Rapport selon l'art. 47 OAT

Conditions d'approbation – Enquête publique

**Adaptations du Plan d'aménagement local (PAL) suite à son approbation du 24 août
2022 (révision générale – Conditions d'approbation)**

Fig. 1 : Extrait du PDCCom avant modification

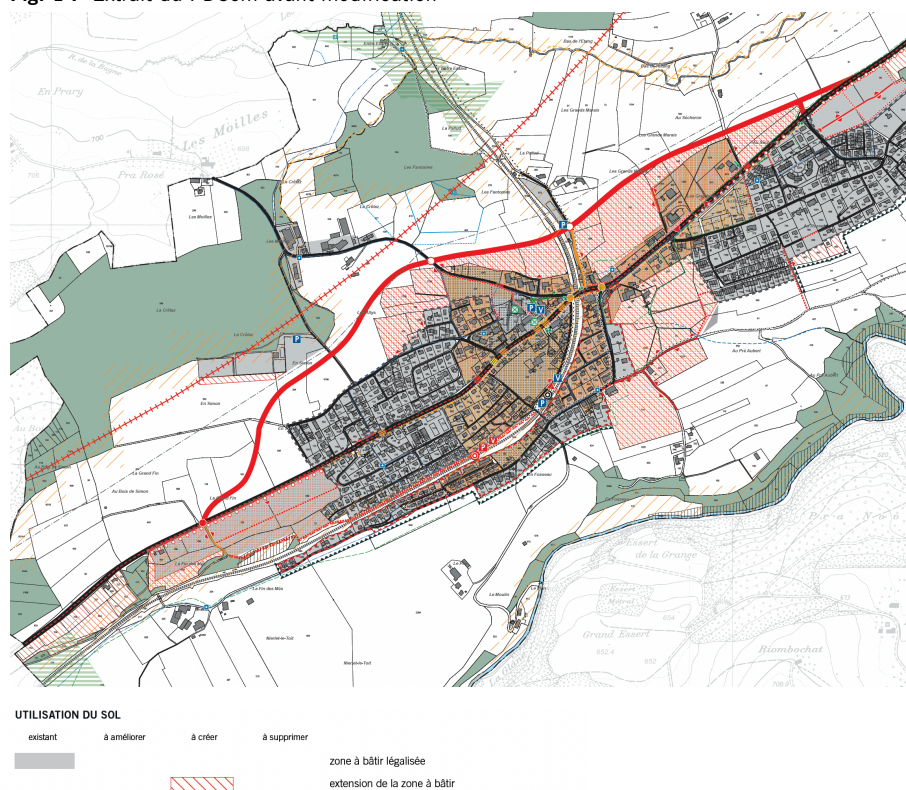
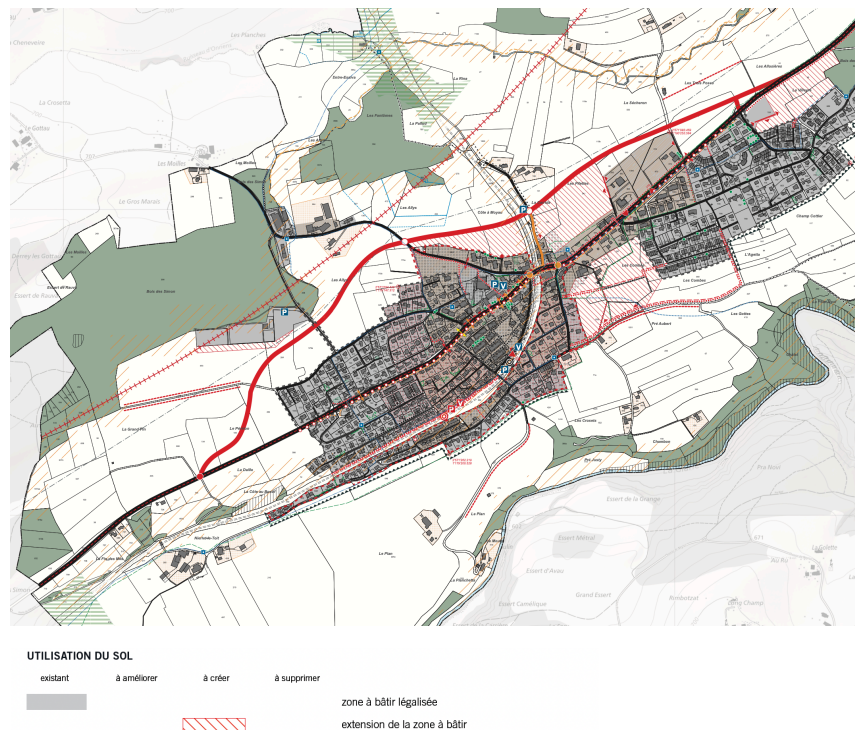
Les extensions A, C (partie Est), D (partie Sud), E, F, G, I, et K, non approuvées car elles se situent toute ou en partie hors du territoire d'urbanisation défini par la PDCant, sont supprimées. En revanche, l'extension J au PDCCom correspondant à l'extension de la ZIG « Les Simon » est maintenue et adaptée en anticipation de l'entrée en vigueur du Plan directeur régional de la Sarine mis à l'enquête le 9 juin 2023. Le maintien de ce secteur d'extension se justifie par la nécessité de disposer de surfaces pour mettre en conformité les terrains de football existants aux normes de l'Association Fribourgeoise de Football (AFF) et bénéficier de surface pour mettre en place des mesures de lutte contre les inondations et les eaux de ruissellement. Le maintien de ce secteur d'extension relève donc d'un intérêt public.

Fig. 3 : Extrait PAZ avant modification

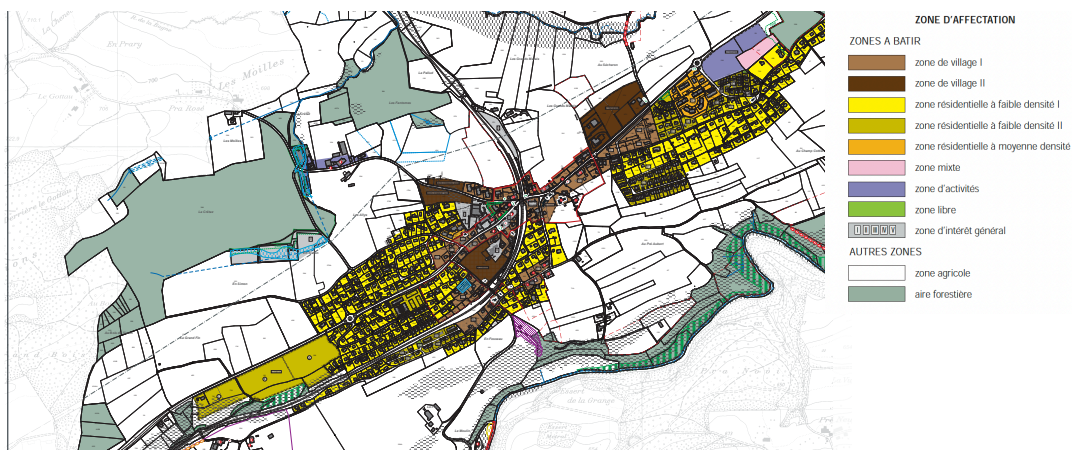
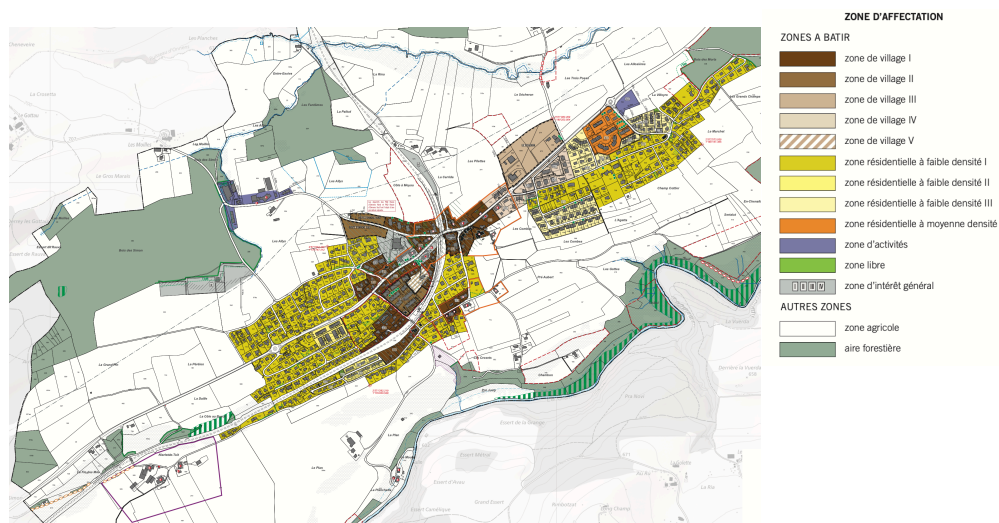
Zone résidentielle à faible densité II (ZRFD-II)	0.45 (logements collectifs) et 0.55 (logements individuels groupés)	0.60 (logements collectifs) et 0.73 (logements individuels groupés)	Zone résidentielle à faible densité II (ZRFD-II)	0.70	Correspond à la densification autorisée par le PDCant en secteur de desserte C.
Zone résidentielle à faible densité I	0.45 (logements collectifs) et 0.55 (logements individuels groupés)	0.60 (logements collectifs) et 0.73 (logements individuels groupés)	Zone résidentielle à faible densité III (ZRFD-III)	0.60 pour les habitations individuelles et habitations collectives 0.70 pour les habitations individuelles groupées	Correspond à l'ancien IBUS converti LATEC.
Zone résidentielle à moyenne densité (ZRMD)	0.60 et bonus de 0.10 pour les activités	0.80	Zone résidentielle à moyenne densité (ZRMD)	0.90	Correspond à l'IBUS du volume bâti le plus dense situé dans le ZRMD et validé selon l'approbation de la DIME.

Fig. 5 : Extrait PAZ avant modification

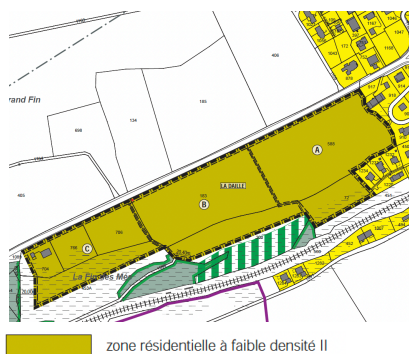
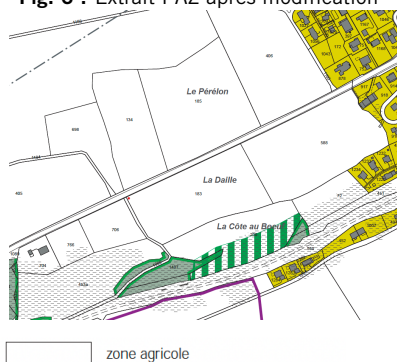
La mise en ZRFD-II du secteur de la Daille (modification A du PAZ), refusée par la DIME, est supprimée. En conséquence, les art. 8 et 25 al. 10 du RCU soumis pour approbation touchant à l'étape d'aménagement du secteur de la Daille et au PAD « La Daille » sont supprimés.

Fig. 7 : Extrait PAZ avant modification

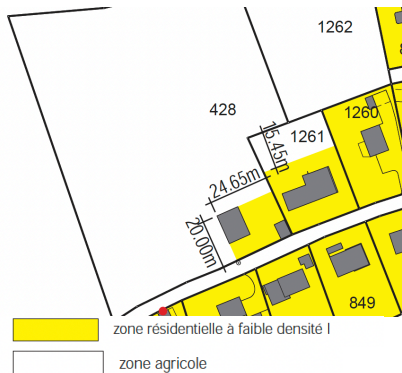
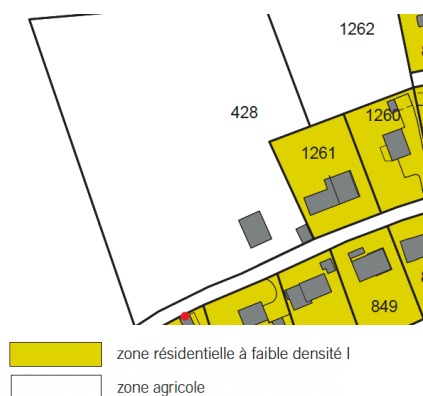
La modification J du PAZ, initialement présentée comme une rocade de zone à bâtir entre deux surfaces de taille identique respectivement des art. 1261 et 428 RF est supprimée conformément au préavis du SeCA.

Fig. 9 : Extrait PAZ avant modification

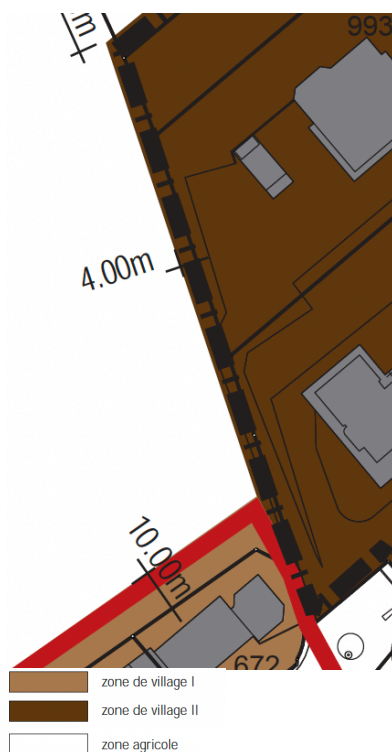
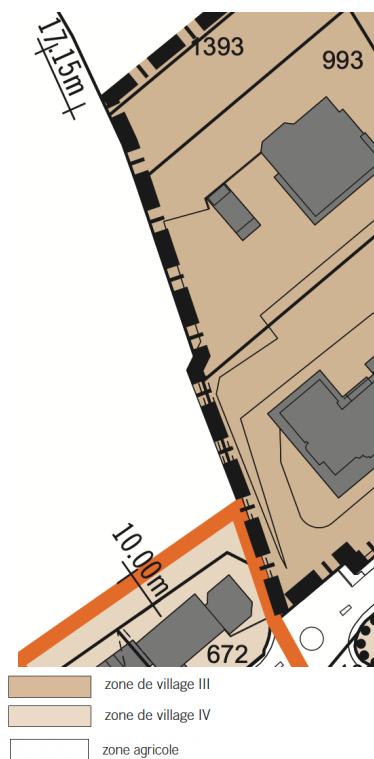
Le changement d'affectation de zone agricole à zone de village III (ZV-III) sis sur la partie sud-ouest de l'art. 241 RF visant à garantir la réalisation d'un accès au quartier du « Sécheron » est adapté afin d'être dimensionné à l'emprise de l'accès existant.

Fig. 11 : Extrait PAZ avant modification

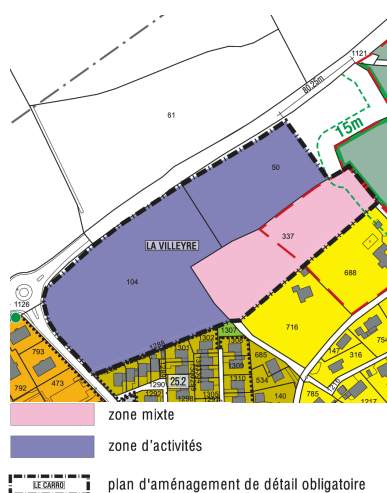
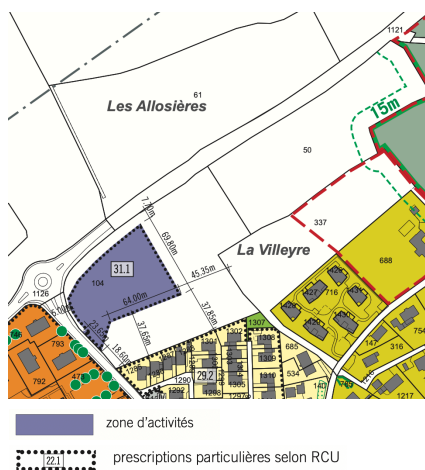
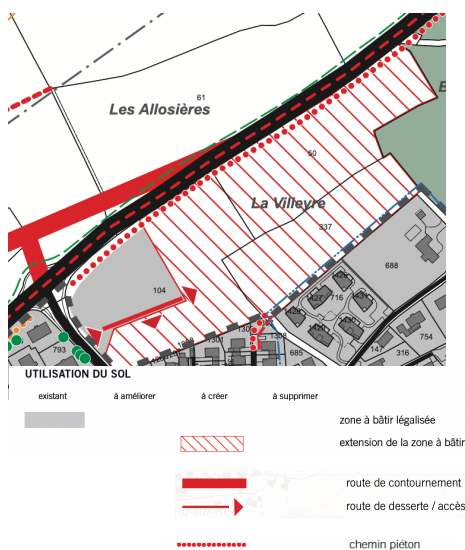
Selon les conditions d'approbation de la DIME, la zone d'activités économiques (ZACT) est surdimensionnée d'environ 20'000 m². Selon le plan directeur cantonal (PDCant), la Commune de Neyruz dispose de 4'979 m² de ZACT à affecter sur son territoire. Cette surface correspond à 1/3 de la surface en ZACT construite sur le territoire, à savoir 14'937 m² localisés dans le secteur « Les Allys ». L'affectation en ZACT et zone mixte (ZM) du secteur « La Villeyre » correspond 24'486 m². Il y a donc un surdimensionnement de 19'507 m² de surface non bâtie destinée aux activités économiques.

Dans le cadre du présent dossier des conditions d'approbation, la Commune adapte le dimensionnement de la zone d'activités économiques (ZACT) du secteur de la Villeyre conformément au préavis du SeCA. De plus, la Commune supprime la mise en zone mixte (ZM) de l'art. 377 RF afin de pouvoir disposer d'une surface de 4'979 m² entièrement dévolue à la zone d'activité économique. En revanche et conformément au PDCant et en anticipation de l'entrée en vigueur du Plan directeur régional de la Sarine mis à l'enquête le 9 juin 2023, la Commune reporte au PDCom le solde du secteur de la Villeyre comme secteur d'extension de la zone à bâtir.

Fig. 16 : Extrait PDCOM avant modification

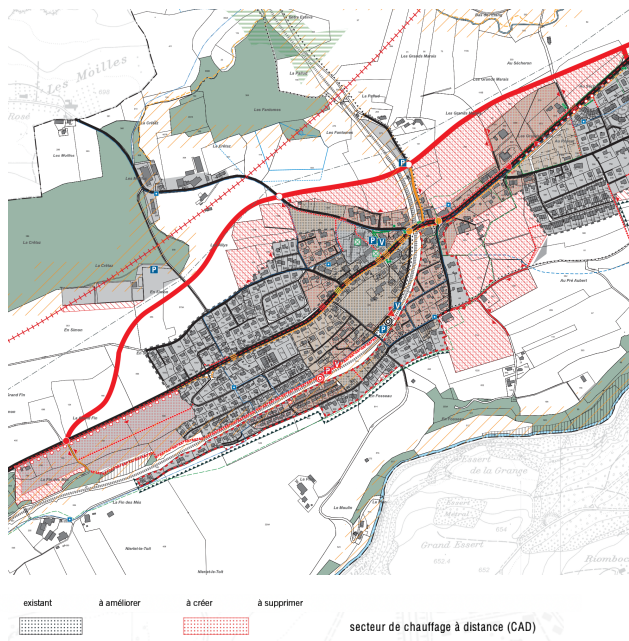
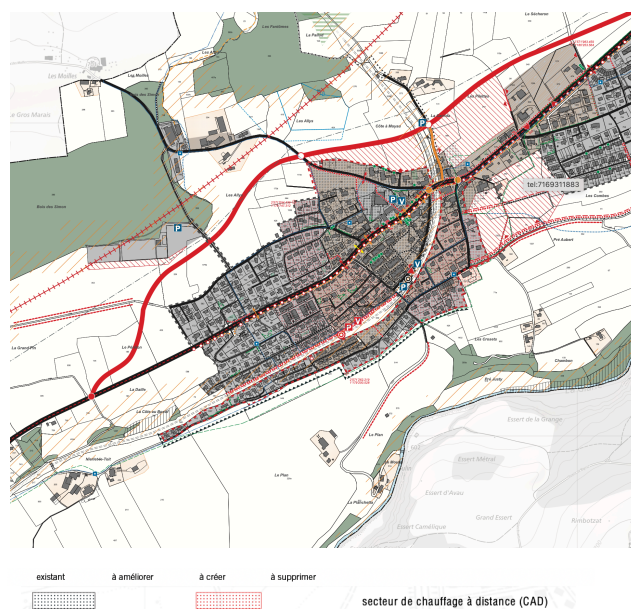
La symbologie et la terminologie des secteurs raccordés à un chauffage à distance (CAD) ont été ajustées au PAZ conformément au préavis du SdE. De plus, l'emprise des secteurs raccordés au CAD est ajustée au PAZ. Ceci en réponse aux extensions des équipements permettant de se raccorder au CAD. De même, le PDCOM est également adapté aussi bien en termes de secteurs raccordés au CAD « existant » qu'en termes de secteurs raccordés au CAD « à créer ».

Fig. 19 : Extrait PAZ avant modification

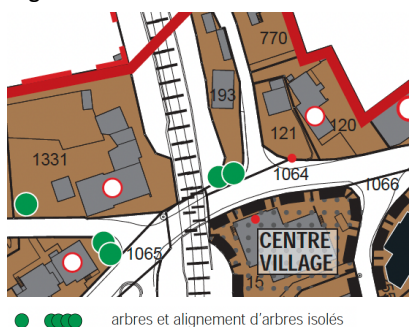
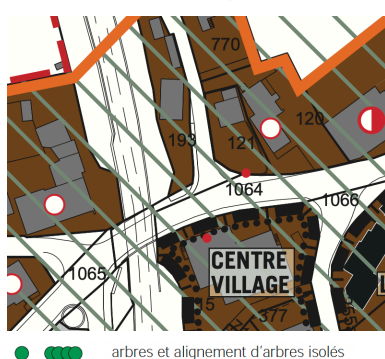
Conformément au préavis du SFN, l'inventaire de boisement hors forêt est corrigé afin de supprimer la mise sous protection de l'arbre n°2 (Robinier faux-acacia) au PAZ et complété avec les différents vergers présents sur le territoire communal.

Fig. 25 : Extrait PAZ avant modification

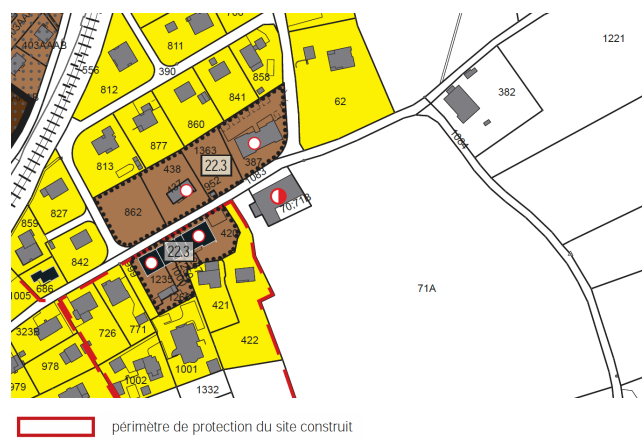
Conformément au préavis du SBC, un périmètre de site construit protégé a été ajouté à la Route du Puits comprenant les art. 862, 438, 437, 952, 1363, 387, 62, 382, 1084 (partiel), 71a (partiel), 70 ; 71 b, 422 (partiel), 420, 1444, 1267, 1250, 1000, 1268, 1235, 1083 (partiel). Ceci dans le but de garantir la protection d'un groupe de 5 bâtiments et de leurs abords conformément à l'art. 22 LPBC. L'intitulé de l'art. 10 RCU a été modifié afin de correspondre à la légende du PAZ, à savoir « Périmètre de protection du site construit ». De plus, la dérogation figurant initialement à l'art. 10 al.10 du RCU soumis pour approbation pour les plans d'aménagement de détail (PAD) a été supprimée. Ceci, car les prescriptions relatives aux périmètres de protection du site construit doivent être applicables dans tous les cas.

Enfin et à la suite d'une visite locale du SBC en date du 27 juin 2023, la mise sous protection en catégorie 3 du bâtiment sis sur l'art. 437 RF est supprimé et la ferme sise sur l'art. 382 RF est mise sous protection en catégorie 3. L'annexe du RCU relative à la liste des biens culturels protégés est adaptée en conséquence.

Fig. 27 : Extrait PAZ avant modification

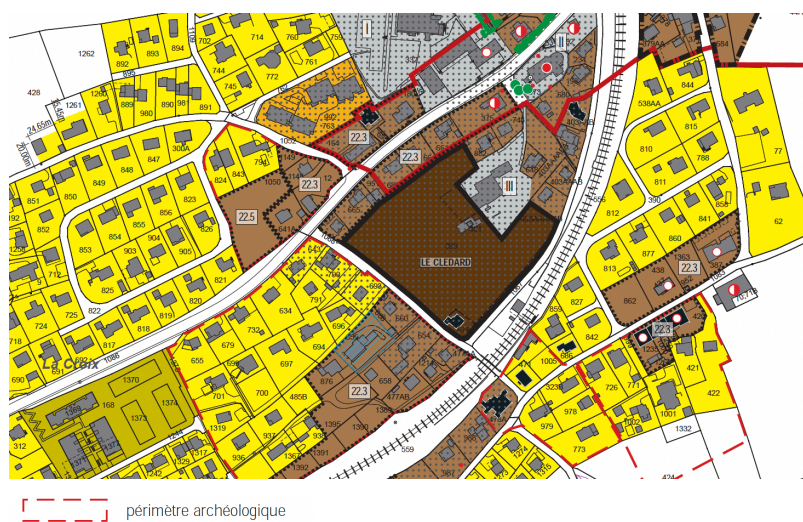
Conformément au préavis du SAEF, le périmètre archéologique « Neyruz_02 Le Clédard » a été reporté au PAZ et la symbologie générale des périmètres archéologiques a été améliorée pour garantir une meilleure lisibilité sur le plan.

Fig. 29 : Extrait PDCom avant modification

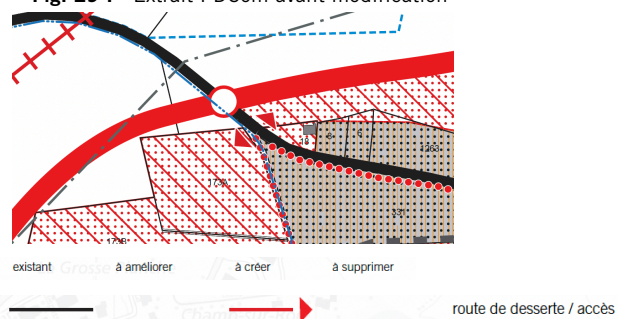
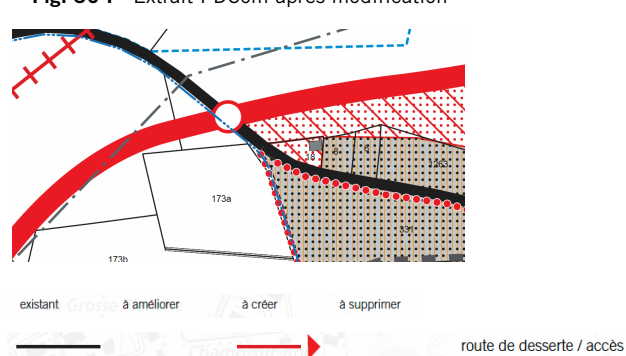
Conformément au préavis du SMO les accès aux secteurs d'extension A et B sont supprimés compte tenu de leur proximité avec la future route de contournement. Dès lors, le PDCom est adapté en conséquence.

Fig. 33 : Extrait PDCom avant modification

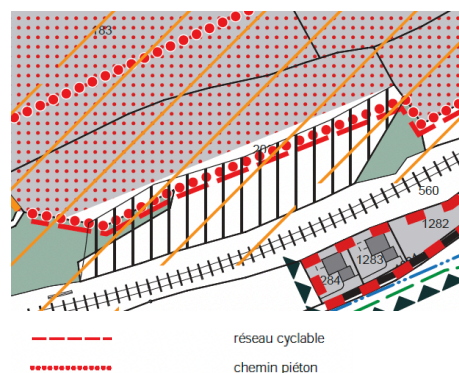
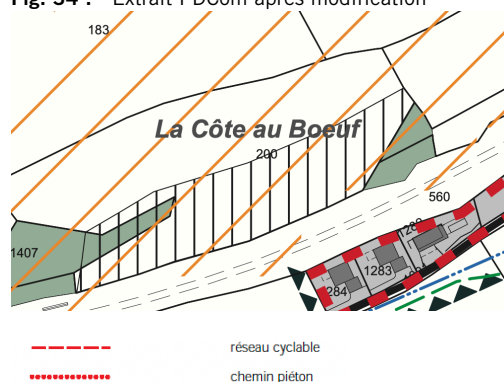
Le cheminement piéton à créer et le réseau cyclable à créer sis sur l'art. 200 RF et traversant un périmètre de protection de la nature ainsi que le cheminement piéton à créer traversant les art. 183 et 588 RF sont supprimés du PDCom. En effet, le secteur de la Daille n'étant pas approuvé, ces itinéraires de mobilité douce ne sont pas retenus au PDCom par la Commune. Dès lors, il n'existe plus d'itinéraire de mobilité douce à créer dans le périmètre de protection de la nature et du paysage sis sur l'art. 200 RF.

Fig. 35 : Extrait PDCom avant modification

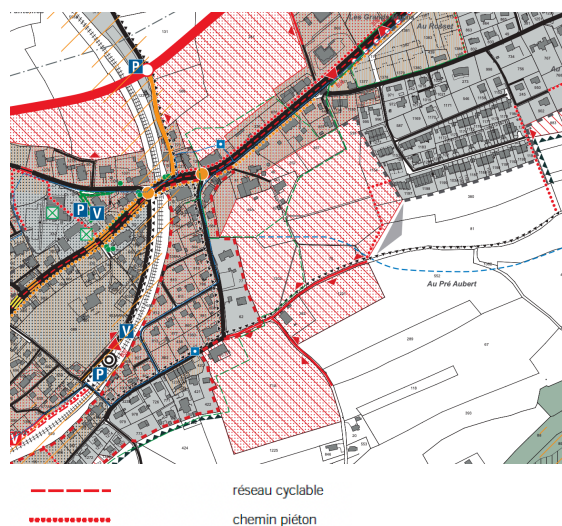
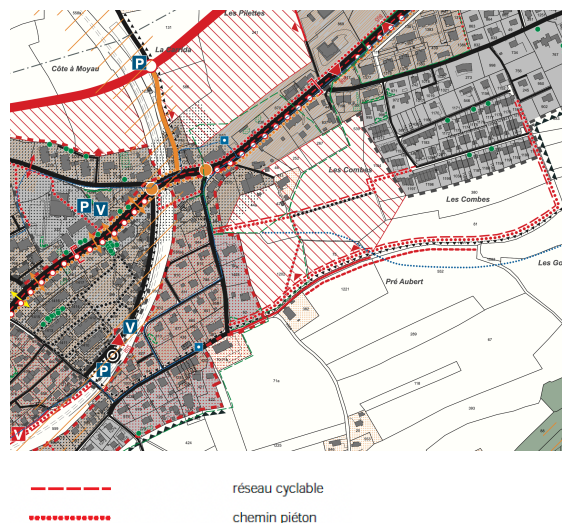
L'ensemble des cheminements piétons et les liaisons cyclables existantes ont été reportés sur le PDCoM conformément au préavis du SMO. Ceci permet de rendre compte du maillage existant du réseau et démontre que l'ensemble de la Commune de Neyruz bénéficie de bonne infrastructure de mobilité douce. Dès lors, la Commune reporte également sur le PDCoM des chemins piétons et réseaux à créer afin de prévoir une amélioration future des aménagements existant, en particulier pour la traversée des voies de chemin de fer à proximité du secteur le « Centre village » et afin d'améliorer la perméabilité en mobilité douce depuis l'Est de la Commune en direction de la gare CFF.

Fig. 37 : Extrait PDCom avant modification

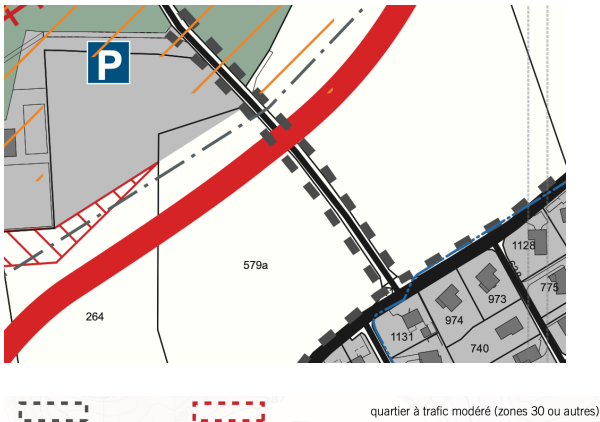
L'analyse de la sécurisation de la liaison piétonne depuis le village vers la zone sportive le long de la route des Simon a été conduite par la Commune. En effet, ce secteur comprend une mesure existante de modération du trafic à 30 km/h qui n'était initialement pas reportée au PDCom. Dès lors, la Commune de Neyruz procède à la mise à jour du PDCom pour ce secteur dans le cadre du présent dossier des conditions d'approbation du PAL.

Fig. 41 : Extrait PDCom avant modification

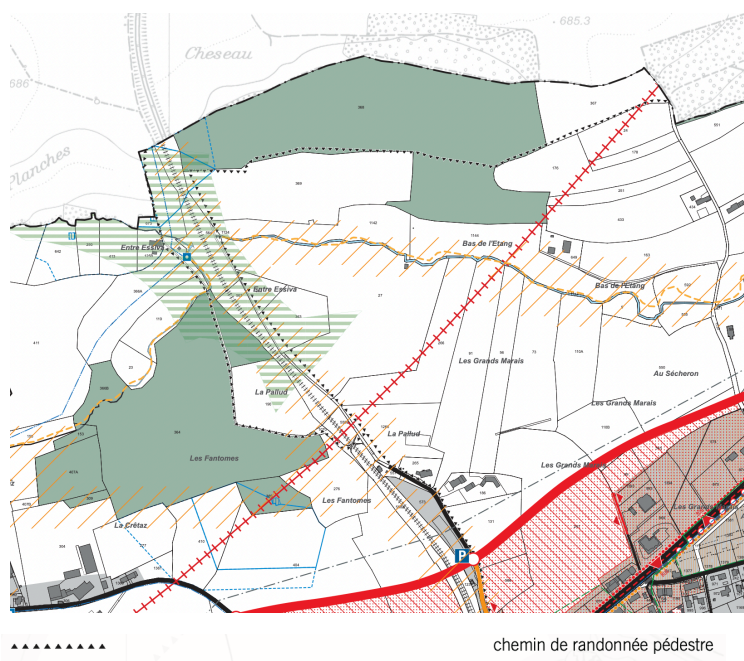
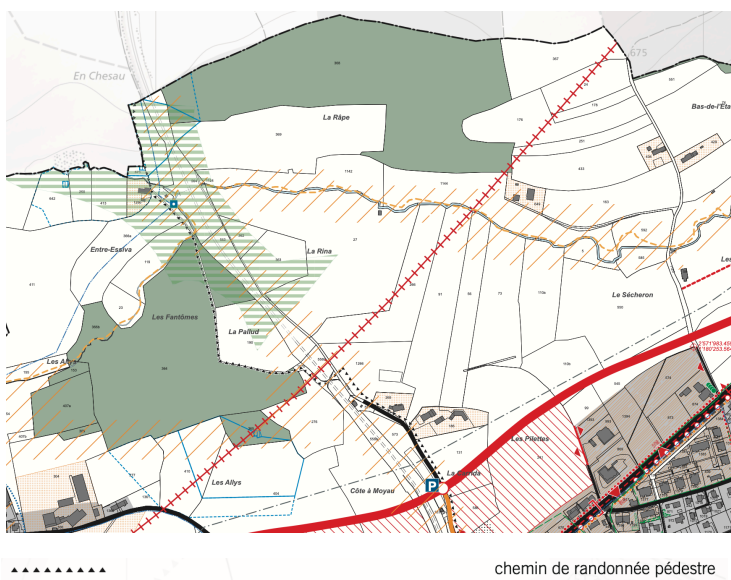
Conformément au préavis de l'UFT, les itinéraires officiels de chemin de randonnée pédestre ont été modifiés sur le PDCom sur la base du plan fourni.

Fig. 44 : Extrait du PDCom avant modification

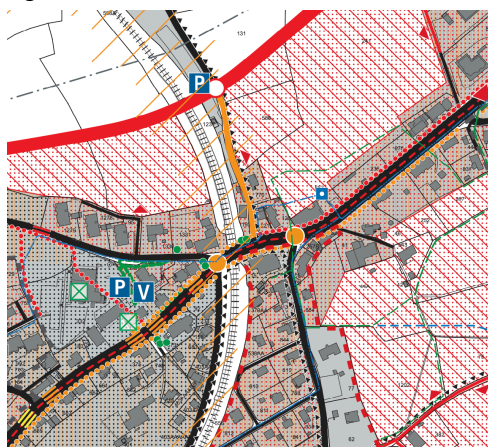
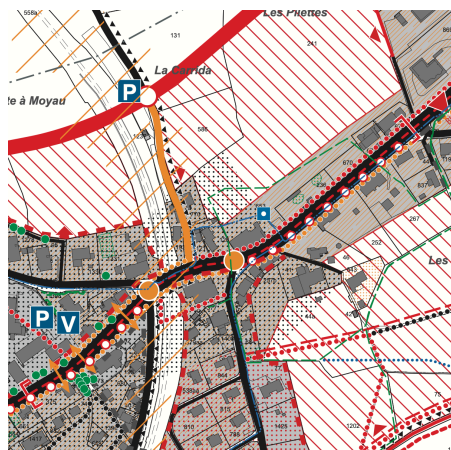
Conformément au préavis du SMO, le périmètre du projet de Valtraloc de la Commune de Neyruz est reporté sur le PDCom. Ceci à travers une délimitation à l'Est et à l'Ouest de la localité de Neyruz.
